MINISTERIO DE ENERGÍA Y MINAS
Resolución Directoral

N° 137 -2020-MINEM/DGAAH

INFORME FINAL DE EVALUACIÓN N° 201 -2020-MINEM- DGAAH/DEAH

Asunto : Informe Final de Evaluación del Informe Técnico Sustentatorio del proyecto de *"Modificación de componentes y Ampliación de Actividad del Establecimiento Trapiche"* presentado por Estación Trapiche S.A.C.

Anexo 1: Plano de Ubicación de los Puntos de Monitoreo

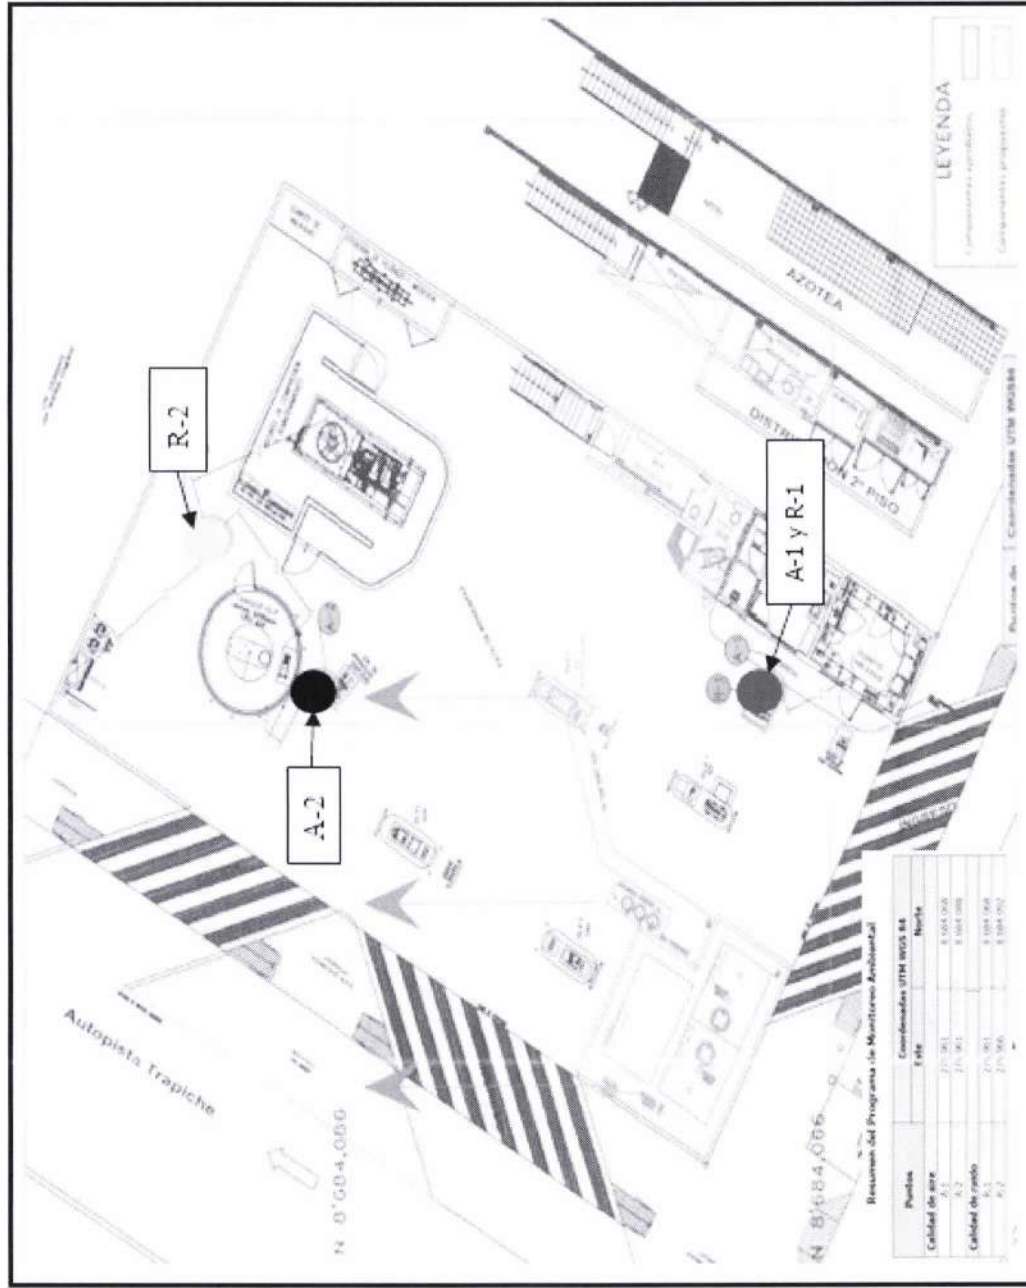
Al respecto, de la revisión del programa de monitoreo propuesto¹⁵ y del plano de monitoreo propuesto¹⁶, se advierte que la propuesta del establecimiento de los dos (2) puntos de monitoreo de calidad de aire "A-1" y "A-2" se encuentra justificada, toda vez que los mismos se ubican en el área ocupada por el Establecimiento, en zonas libres de obstáculos e interferencias, acorde a la dirección predominante del viento (del Sur hacia el Norte)¹⁷; dicha información obtenida del Boletín Mensual de Vigilancia de la Calidad del Aire en Lima Metropolitana elaborado por el Servicio Nacional de Meteorología e Hidrología¹⁸ (SENAMHI); y, en función a la ubicación de los componentes que expenden combustibles líquidos, condiciones que garantizan la continuidad del monitoreo de calidad de aire. Por tanto, sus ubicaciones permitirán el seguimiento de la calidad de aire en forma representativa en el Establecimiento.

Al respecto, de la revisión del programa de monitoreo propuesto²⁰ y del plano de monitoreo propuesto²¹, se advierte que la propuesta del establecimiento de los dos (2) puntos de monitoreo de calidad de ruido "R-1" y "R-2" se encuentran justificadas; toda vez que, se ubicaron en función de las fuentes de generación de ruido del Establecimiento y en zonas libres de obstáculos; por lo que su ubicación permitirá el seguimiento y control del ruido ambiental en el Establecimiento.

De acuerdo a la propuesta de modificación del programa de monitoreo aprobado en la AEA, el Titular deberá cumplir con el siguiente programa de monitoreo ambiental, el cual constituye el último programa de monitoreo ambiental del Establecimiento:
